## TECHNISCHE INFORMATION

<b>Handelsbezeichnung:</b>	Xedos 6	<b>Womi</b>	:39/94
<b>Typbezeichnung:</b>	CA	<b>TI-Nr.</b>	:27/94
		<b>Gruppe</b>	:S
		<b>Datum</b>	:30.09.94
		<b>Blatt</b>	:1/7

Elektrische Fensterheber

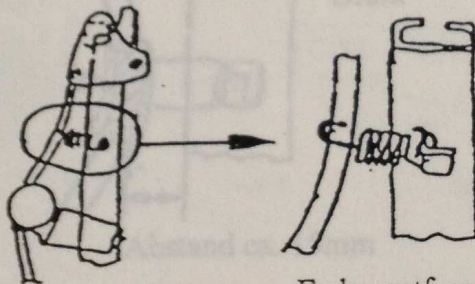
Beim Betätigen der vorderen elektrischen Fensterheber kann es vorkommen, daß die Türscheiben - insbesondere im nassen Zustand - rattern.

Gemäß nachstehender Reparaturanleitung die Fensterheber umrüsten und die Türscheiben einstellen.

Seilzug-Ummantelung  
mehrmalig mit Isolierband  
umwickeln

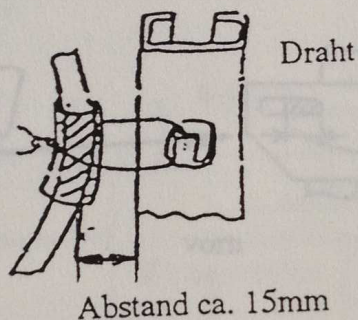
3. Die Seilzugummantelung mehrmalig mit Isolierband umwickeln.

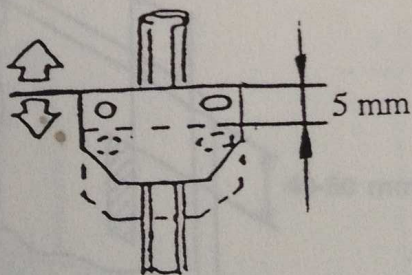
- Den Seilzug mit einem geeignetem Draht in einem Abstand von ca. 15 mm zur Führungsschiene befestigen.

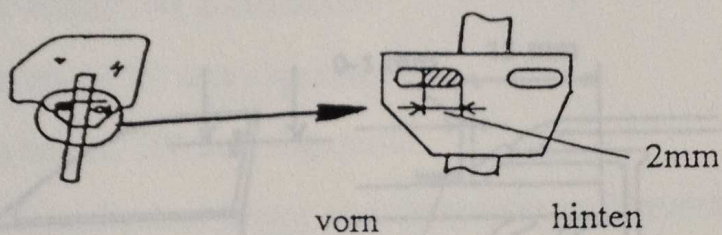
- Sicherstellen das die Befestigungsplatte der Türscheibe 5mm Spiel aufweist. Bei zu geringem Spiel den Abstand des Seilzuges zur Führungsschiene vergrößern, bis ein Spiel von 5mm vorhanden ist.

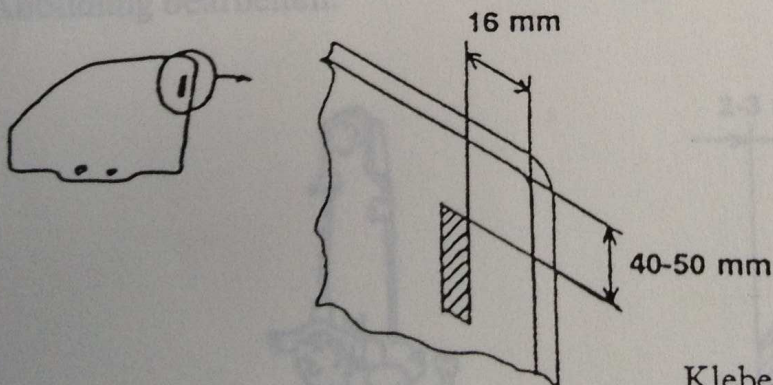
6. Die vordere Bohrung der Befestigungsplatte gemäß nachstehender Abbildung bearbeiten.

Klebestreifen auf der Außenseite der Scheibe anbringen

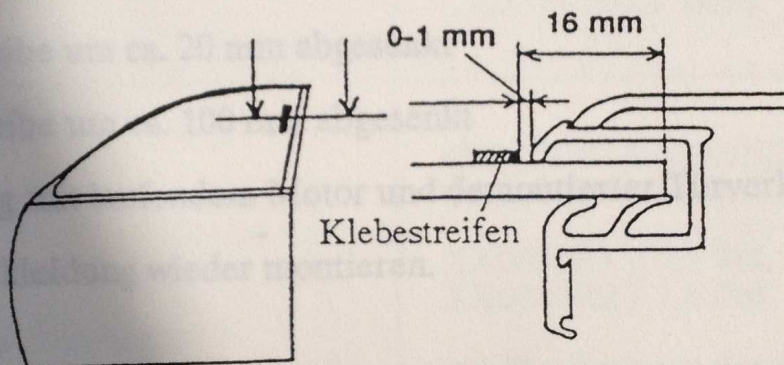
7. Für Meßzwecke einen Klebestreifen an der Außenseite der Türscheibe anbringen.

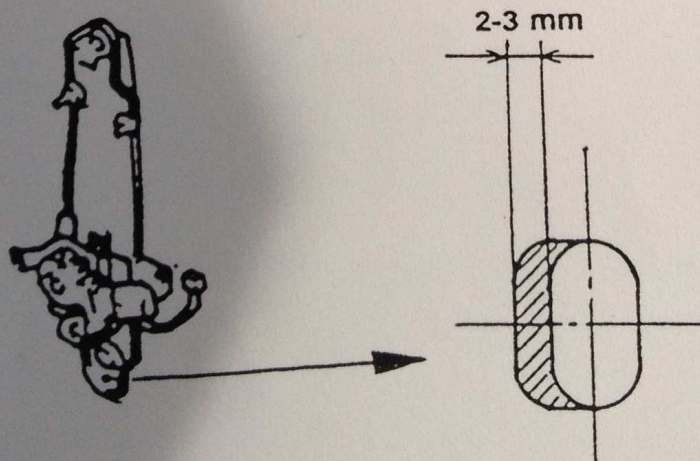
- Die Türscheibe und den Fensterheber in die Türe einsetzen und die Türscheibe schließen.
- Die Seitenscheibe nach vorn und hinten bewegen und prüfen ob der Abstand des Klebestreifens zum Fensterschacht 0-1 mm beträgt. Falls der Abstand 0-1 mm beträgt mit Punkt 13 fortfahren.
